**Avis délibéré sur le projet d'installation
d'une centrale photovoltaïque au sol
à Metz (57)
porté par la société UEM**

n° réception portail : 002426/A P
n°MRAe 2025APGE53

Nom du pétitionnaire	Usine Électricité de Metz (UEM)
Commune	Metz
Département	Moselle (57)
Objet de la demande	Demande de permis de construire d'une centrale photovoltaïque au sol
Date de saisine de l'Autorité environnementale	31/03/2025

Figure 2: Plan de coupe – Structure bipieux à 15°

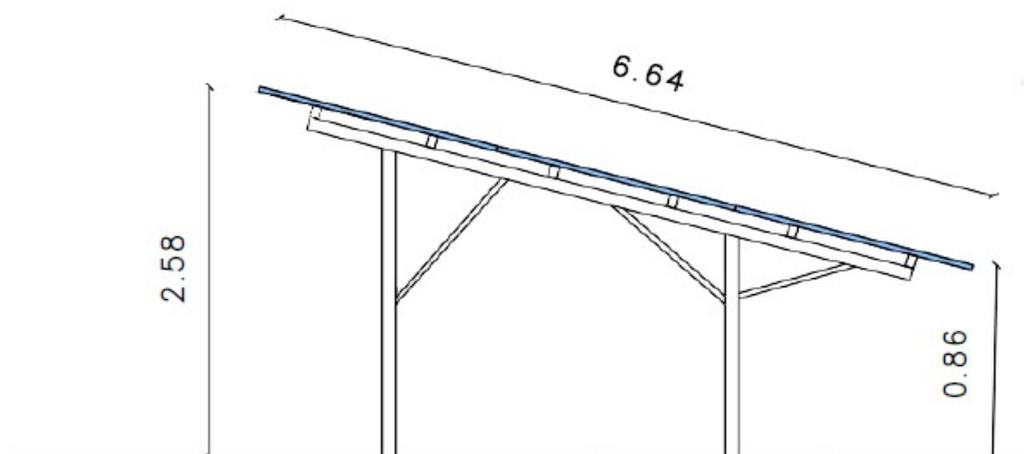
L'Ae s'interroge dans ce contexte sur l'opportunité de l'usage de fondations sur pieux qui pourraient poser difficulté notamment en cas d'incendie de la centrale du fait de la percolation des eaux d'extinction d'un incendie dans le sol le long des nombreux pieux projetés. La nappe d'eau souterraine pourrait être également polluée par dissolution par les eaux de pluie, du zinc composant les tables galvanisées supportant les panneaux ou par contamination à la suite d'un incendie.

- **préciser la profondeur de la nappe au droit du projet ;**
- **expliciter ses choix techniques pour l'ancrage (profondeur des pieux, matériaux utilisés et résistance à la corrosion...) ;**
- **comparer l'impact environnemental des différentes technologies de fondations pour les tables photovoltaïques et choisir celle qui présente la meilleure protection de la ressource en eau souterraine au regard des risques de pollution ;**
